COMUNE DI LACEDONIA

OGGETTO: CUP 9115 – Istanza per il rilascio del provvedimento autorizzatorio unico regionale ai sensi dell'art. 27 bis del d.lgs. n. 152/2006 per il "Progetto di realizzazione impianto produzione energia da fonte fotovoltaica e opere di connessione della pot. di picco di 5.700,00 kWp in DC e pot. in immissione di 4.950,00 kW in AC nel Comune di Lacedonia in loc. Monte Vaccaro (AV)" – Proponente Sofienergy Solar S.r.l. – **Conferenza di Servizi del 17.04.2022.**

Istruttoria di Valutazione di Impatto Ambientale

CUP 9115 – Istanza per il rilascio del provvedimento autorizzatorio unico regionale ai sensi dell'art. 27 bis del D.Lgs. n. 152/2006 per il “**Progetto di realizzazione impianto produzione energia da fonte fotovoltaica e opere di connessione della pot. di picco di 5.700,00 kWp in DC e pot. in immissione di 4.950,00 kW in AC nel Comune di Lacedonia in loc. Monte Vaccaro (AV)**”

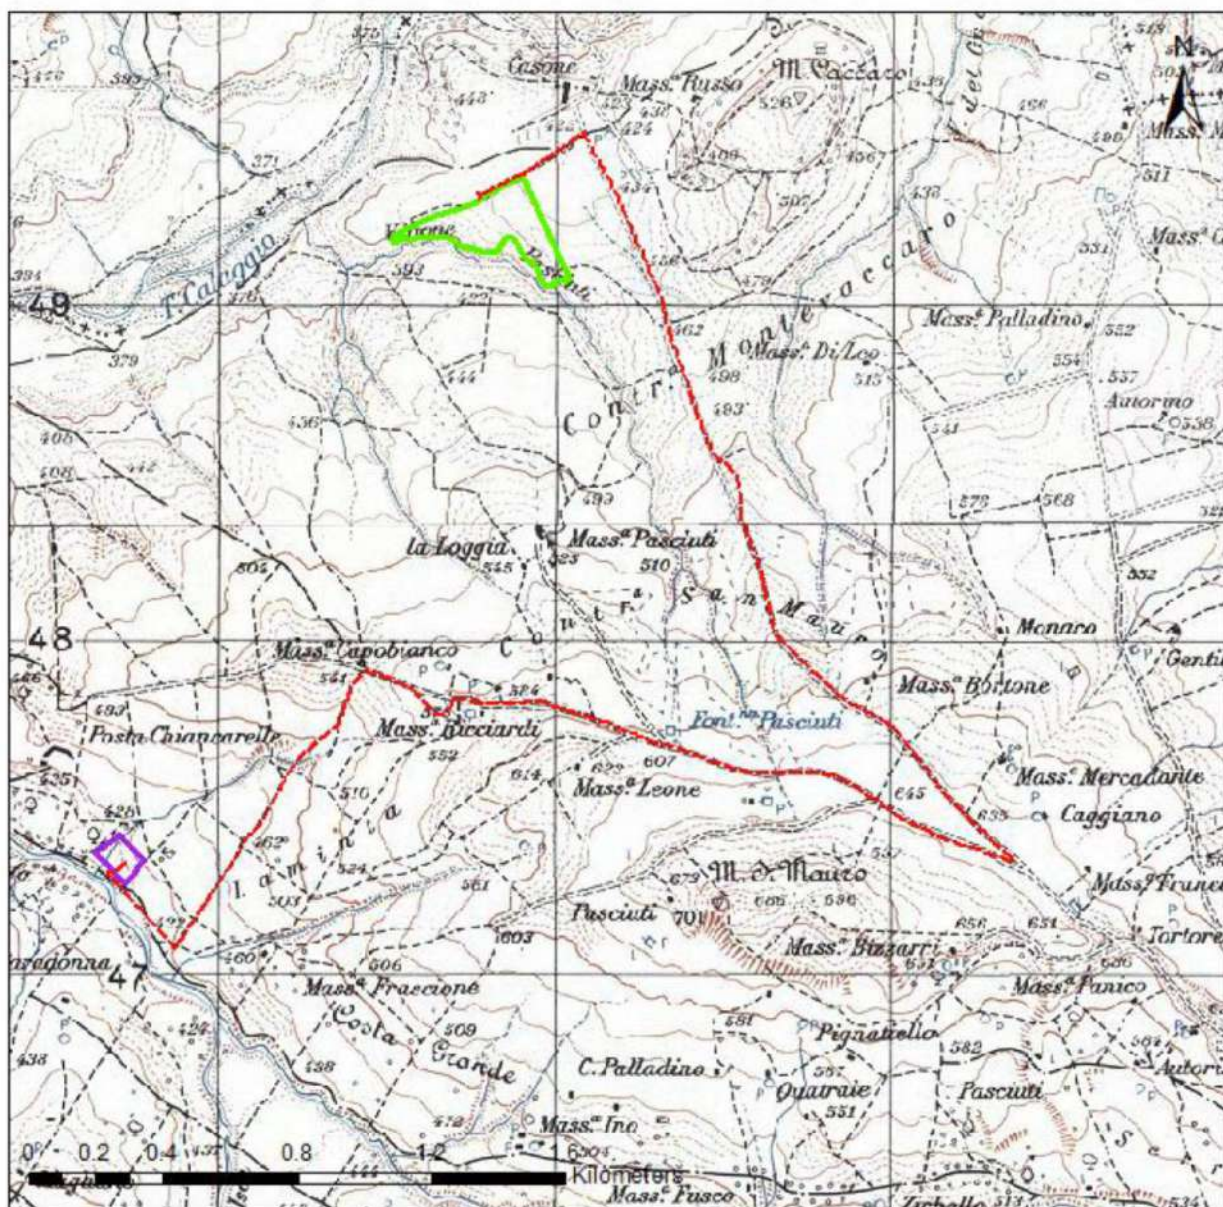
A seguito della prima seduta della c.d.s. del 14/11/2022, il proponente ha rimodulato il layout dell'impianto, al fine di garantire che tutte le opere rispettino la distanza di 10 m sia dal limite demaniale del Fosso Monte Vaccaro sia - in via del tutto cautelativa - dalla vegetazione ripariale, il cui limite è stato individuato a seguito di rilievi aerofotogrammetrici di dettaglio svolti con drone (elab. FV.LAC01.PD.3.10.R00).
